Znak sprawy: GKI.271.11.2022

dotyczy: postępowania prowadzonego w trybie podstawowym pn. „*Budowa świetlicy sportowo-rekreacyjnej przy boisku piłkarskim w miejscowości Czerteż*”

- A. Działając na podstawie art. 284 ust. 2 i 6 oraz art. 286 ust. 1 i 3 ustawy z 11 września 2019 r. Prawo zamówień publicznych (Dz. U. z 2021 r., poz. 1129 z późn. zm.), **Zamawiający:** Gmina Sanok, ul. Kościuszki 23, 38-500 Sanok **przekazuje treść zapytań dotyczących treści Specyfikacji Warunków Zamówienia (SWZ), wraz z udzielonymi odpowiedziami oraz dokonuje modyfikacji SWZ**

Poniżej rysunki poglądowe otwierania stolarki okiennej

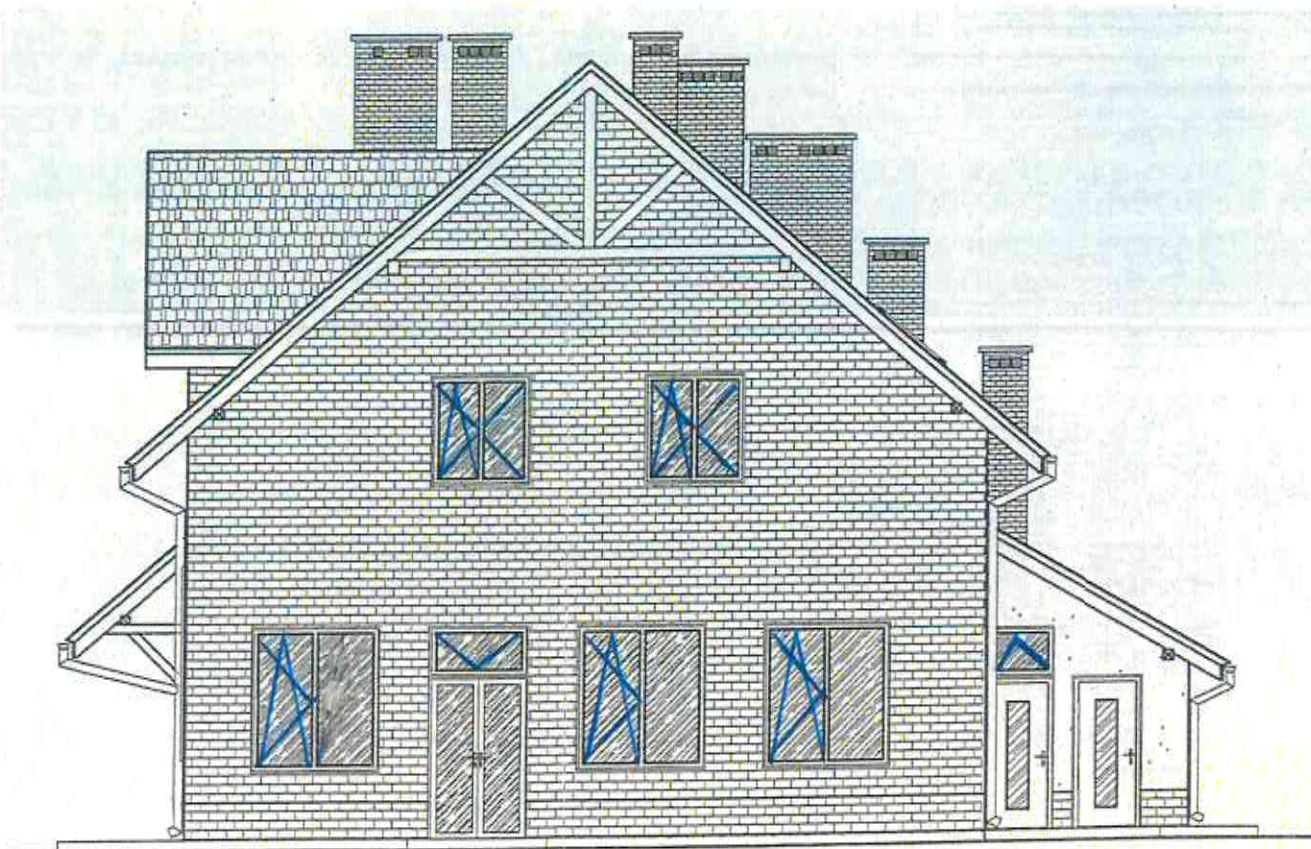
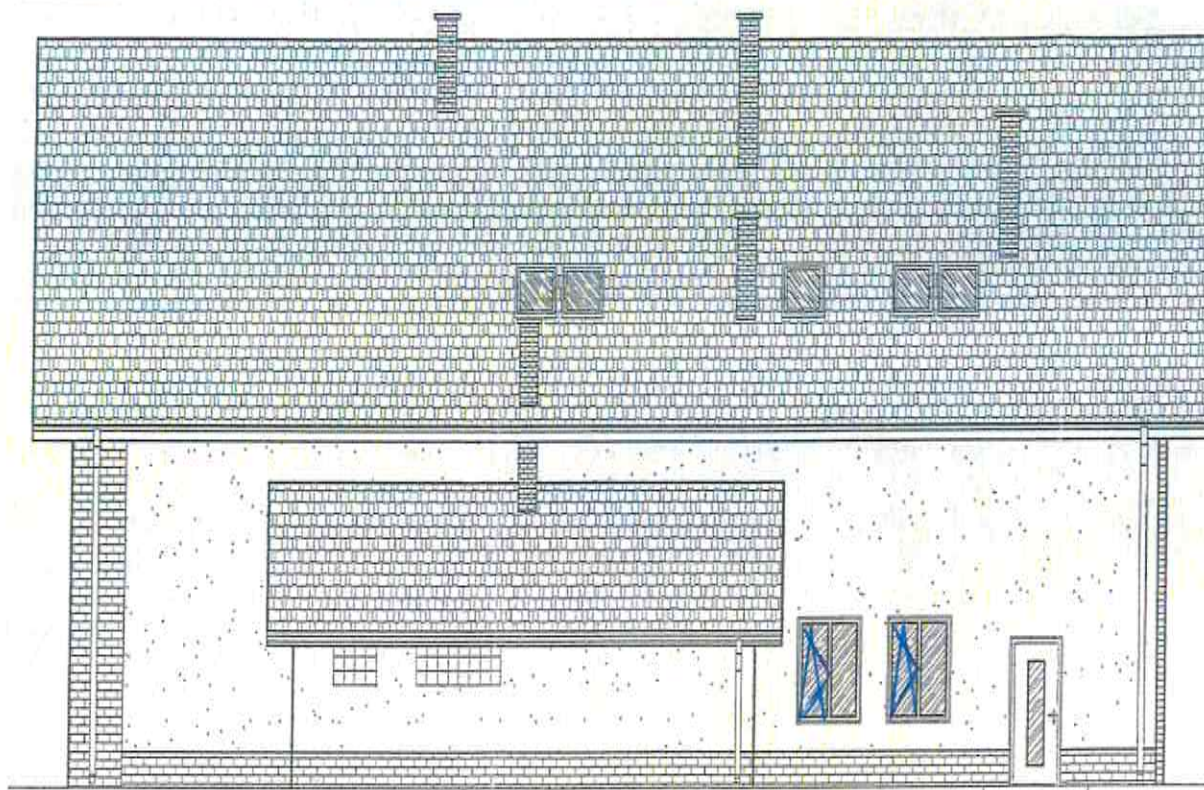
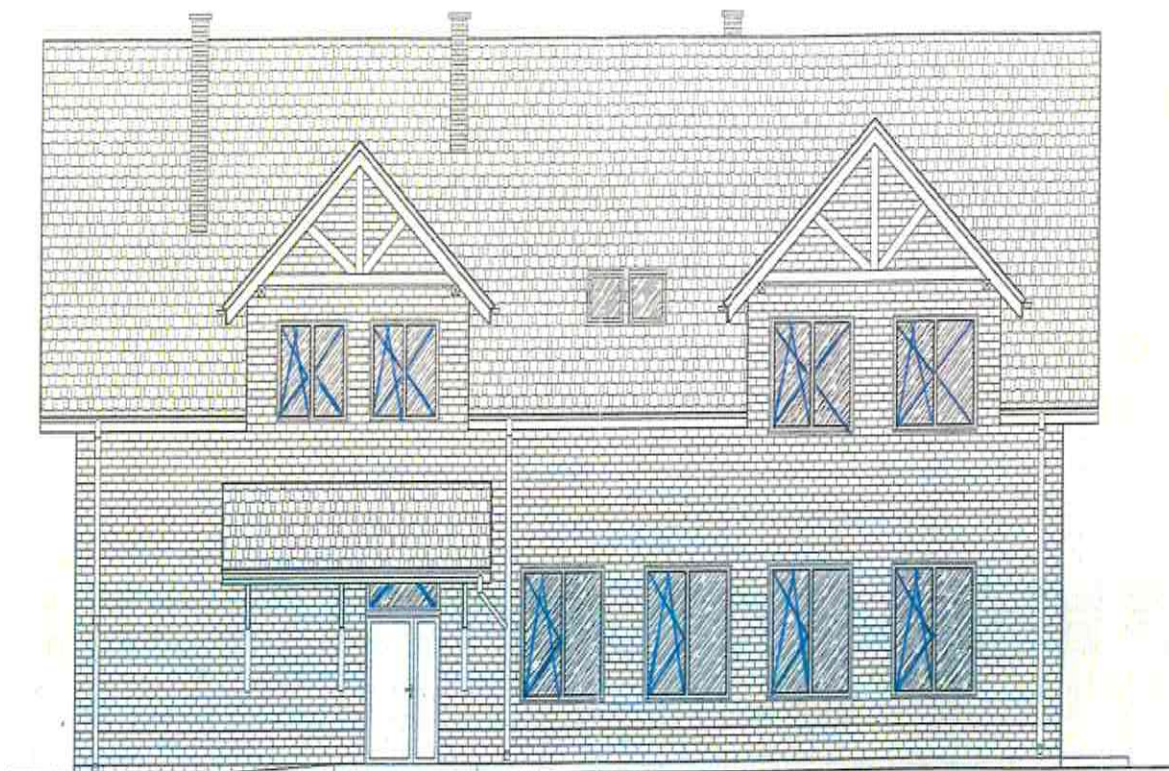
Pytanie:

Jaka jest wysokość drzwi zewnętrznych z nadświetlami górnymi ponieważ w kosztorysie jest tylko podana wysokość drzwi bez nadświetla?

Zamawiający udostępnia zestawienie stolarki z rysunkami poglądowymi otwierania stolarki okiennej:

1. Okna połaciowe 78*120cm*7szt - 1,1W(m2K)

2. Okna i naświetla - 0,9W(m2K) + Nawiewniki higrosterowane

- U - 0,6*1,0*3

- RU - 0,7*1,6*1

- RU+S - 1,2*1,5*2

- RU+R - 1,45*1,7*1

- RU+R - 1,8*1,7*1

- naświetle - U - 1,4*0,7*1

- naświetle - U - 0,7*1,0*1

3. Okna z szybą P2 + Nawiewniki higrosterowane

- RU+R - 1,4*1,5*2

- RU+R - 1,5*1,5*2

- RU+R - 1,8*1,7*2

- RU+S - 1,8*2,0*7

- naświetla - U - 1,5*0,7*2
